일원본동 청사  
개보수공사

지하층 평면도 - 변경

A206

**1 지하층 평면도(변경)**  
축척 : 1 / 100

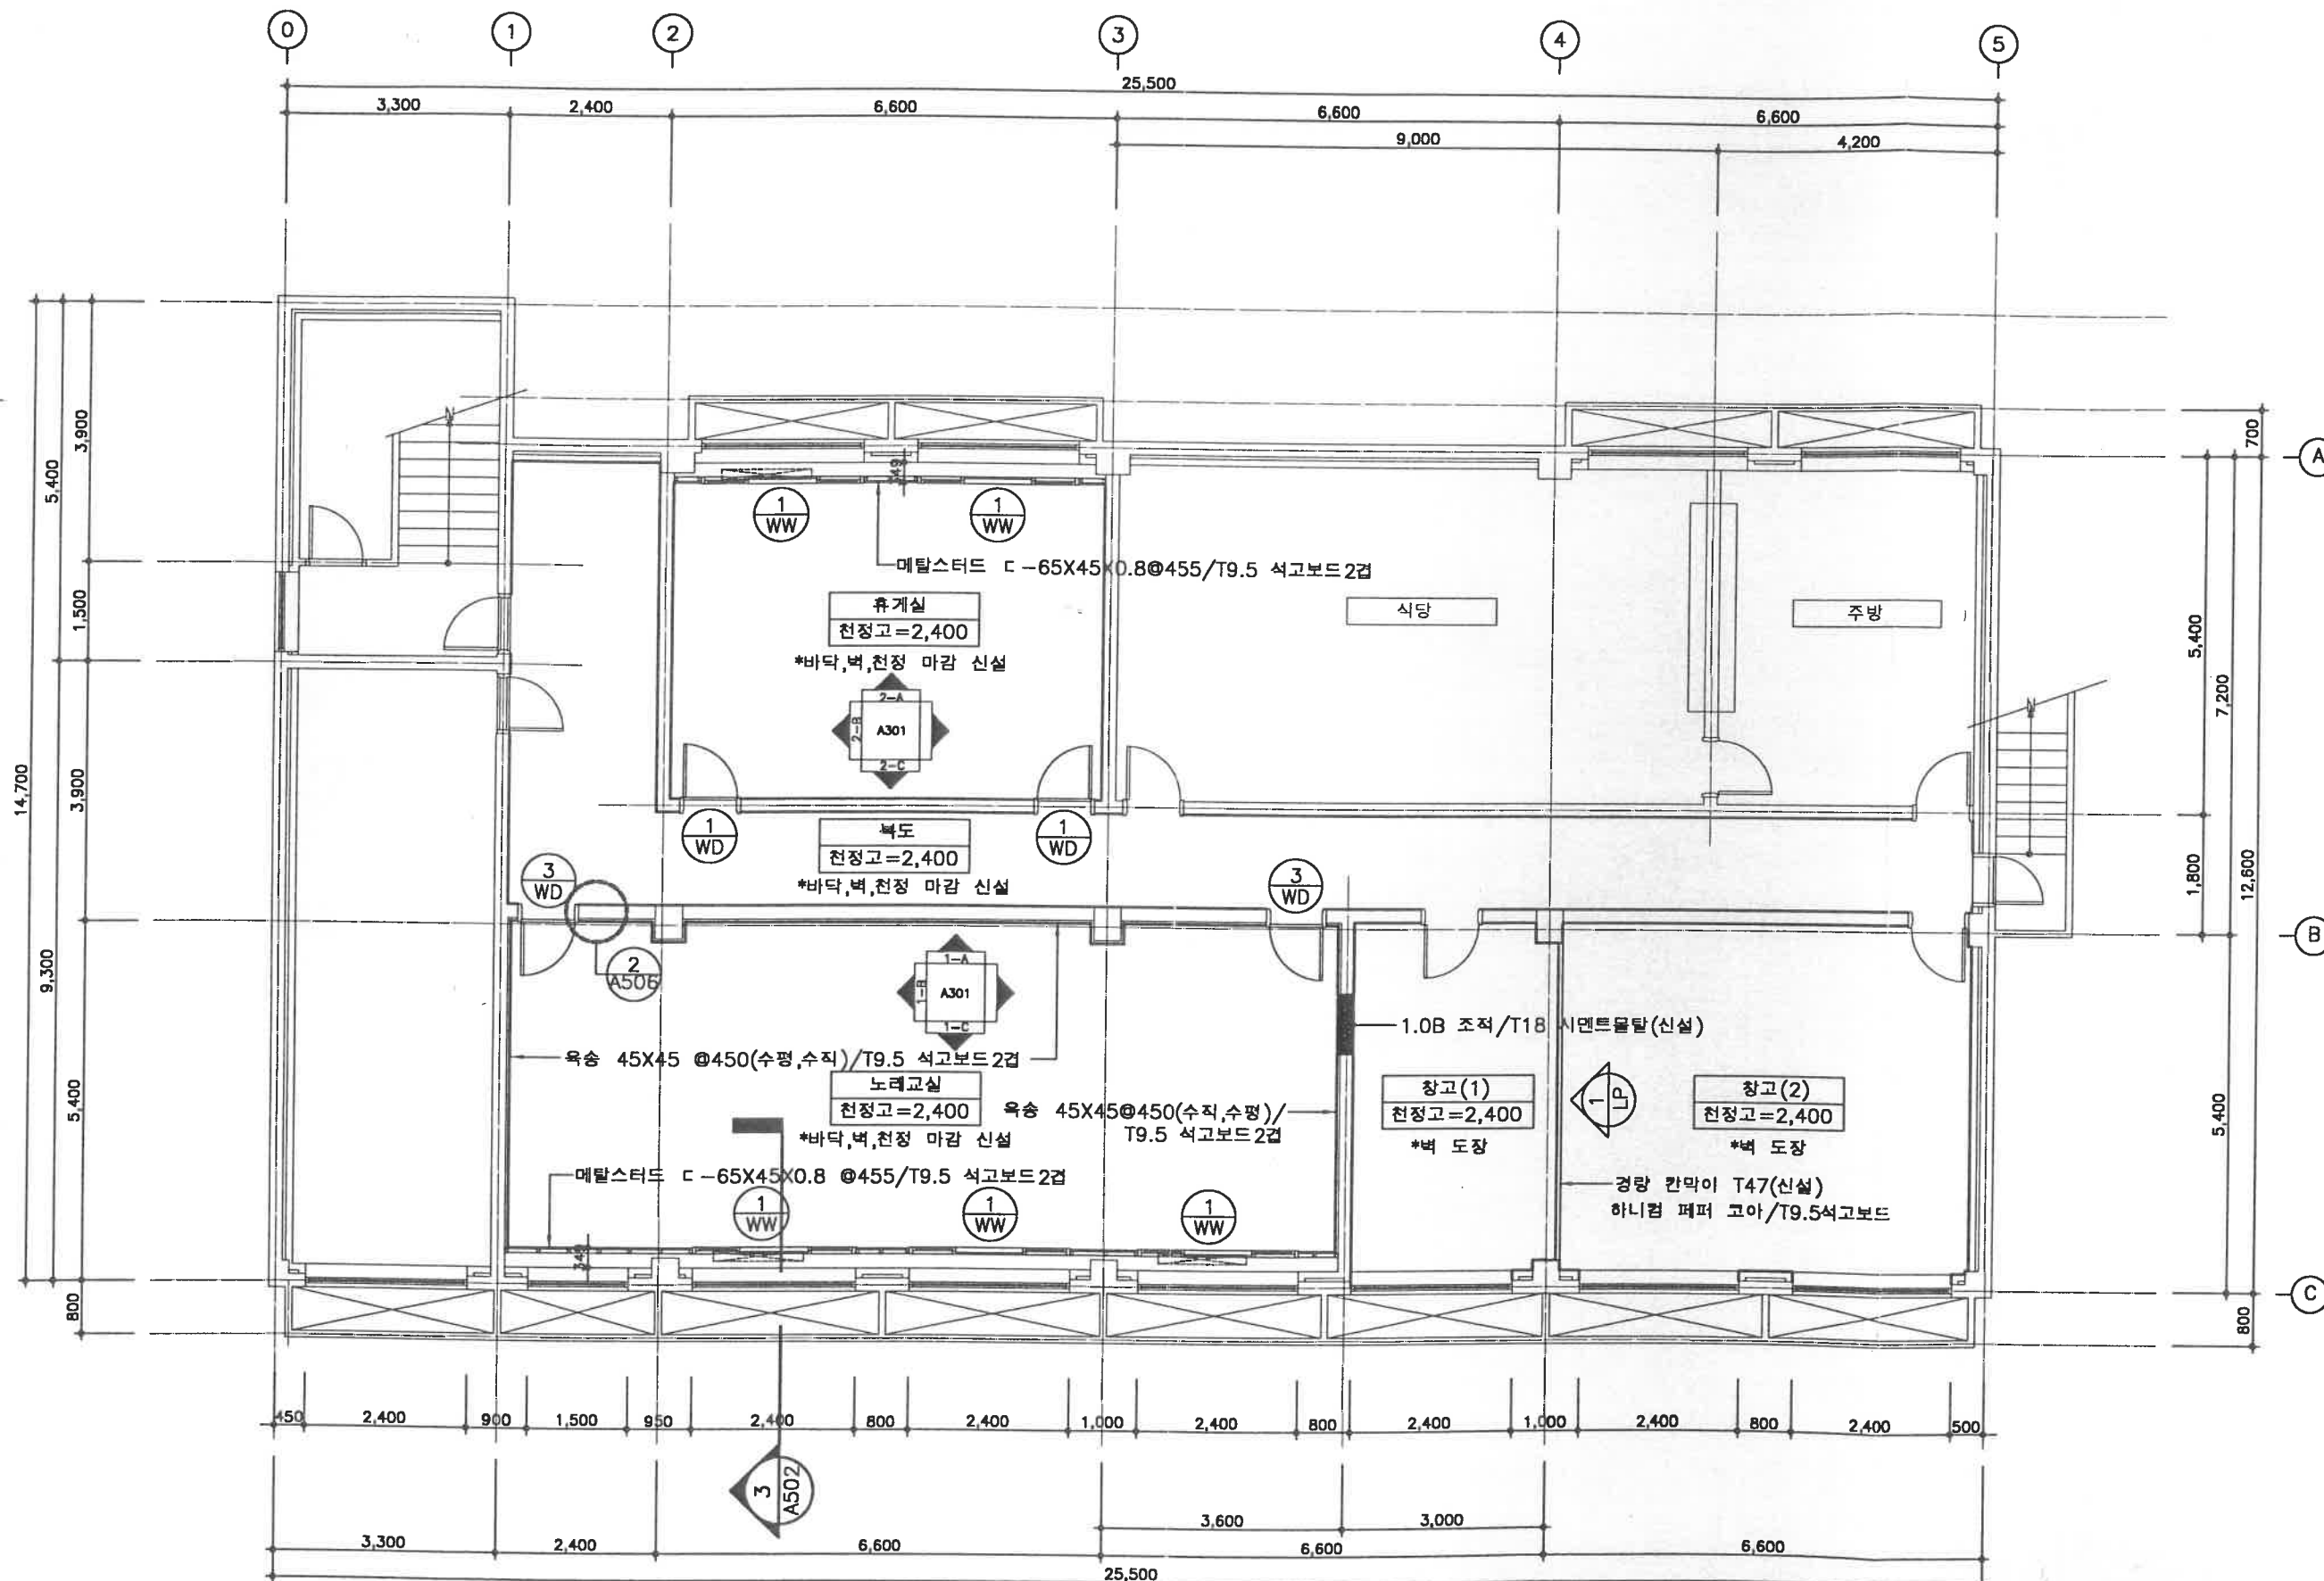
**NOTE**  
\*진한선으로 표현된 부분이
